改善箇所説明図

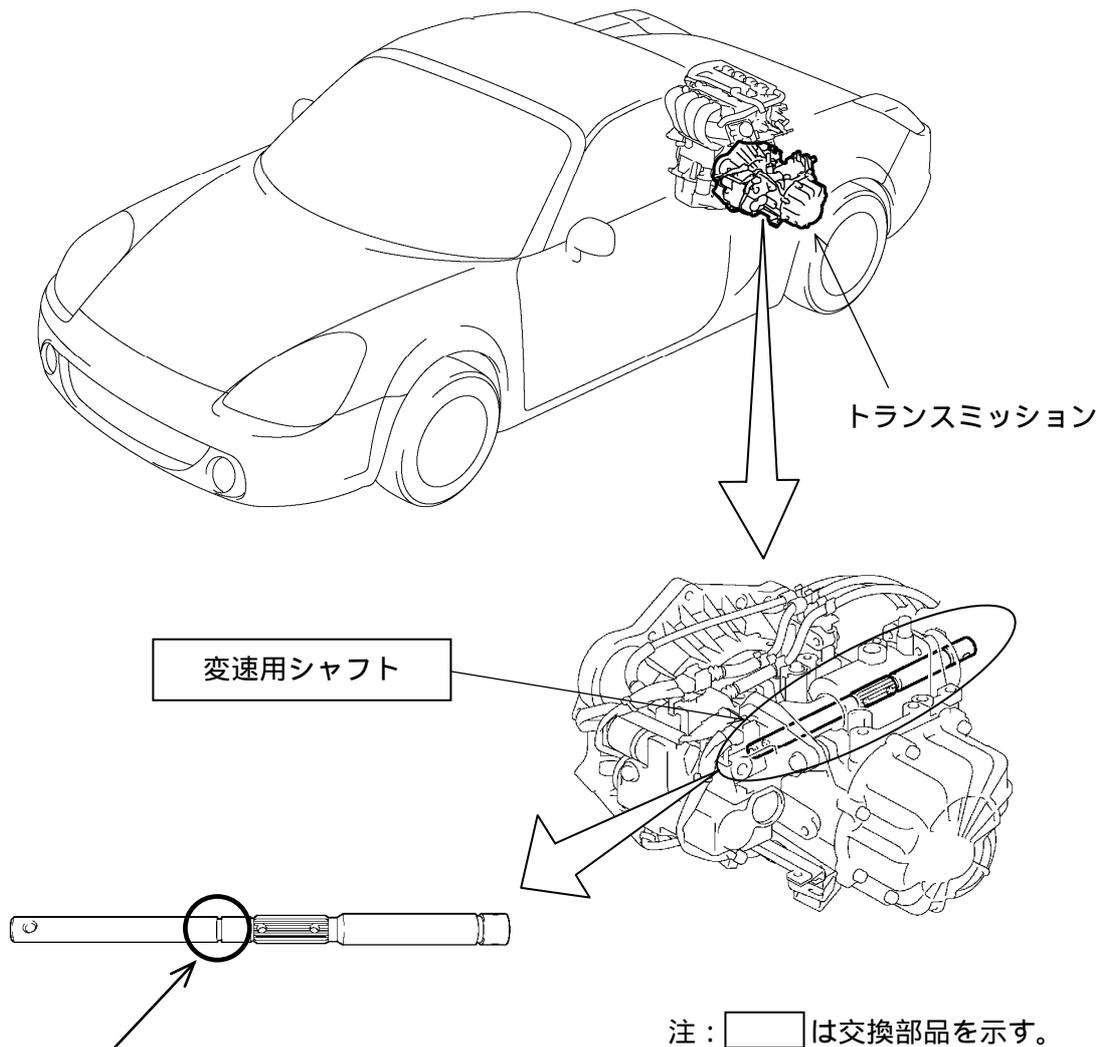
基準不適合発生箇所

トランスミッション内部の変速用シャフト表面の熱処理が不十分なため、シフト操作を繰り返すと当該シャフトに亀裂が発生し、折損することがある。そのため、トランスミッション警告灯が点灯して、変速不能となり、停車と同時にエンジンが停止し走行不能となるおそれがある。

改善の内容

全車両、当該変速用シャフトを良品に交換する。

識別：改善済車両にはエンジンルーム内の右リヤサスペンションタワー側面に黄色ペイントを塗布する。
